Van: " " <@odijsselland.nl>
Verzonden: dinsdag 15 april 2025 13:27
Aan: " " <@dalfsen.nl>; " " <@dalfsen.nl>
Onderwerp: RE: adviesverzoek opvanglocatie Engellandweg, o

Advies op hoofdlijnen (hoofdlijnen zijn niet helemaal gelukt):

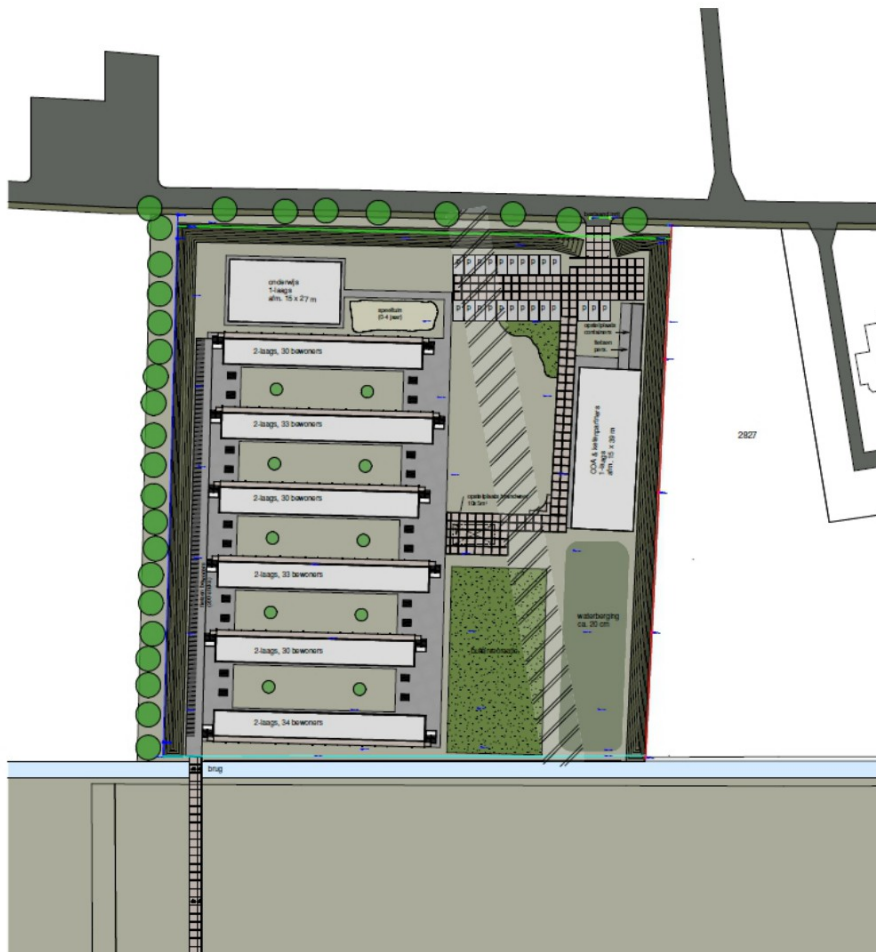
- **Tekening en info aarden wallen.** Laat de onderstaande tekening met de locatie van de aarden wallen en hoogten daarvan meenemen in de ruimtelijke onderbouwing.

Er komen 3 grondwallen in noord-, oost- en westzijde van 2,5 meter hoog. Zie afbeelding hieronder, de 'dikke lijnen' zijn de grondwallen.

Ik lees dat er grond/geluidswallen aan de oost-, zuid- en westzijde worden gerealiseerd. Is dat inderdaad de bedoeling? Is dat zeker en hoe hoog worden die wallen dan?
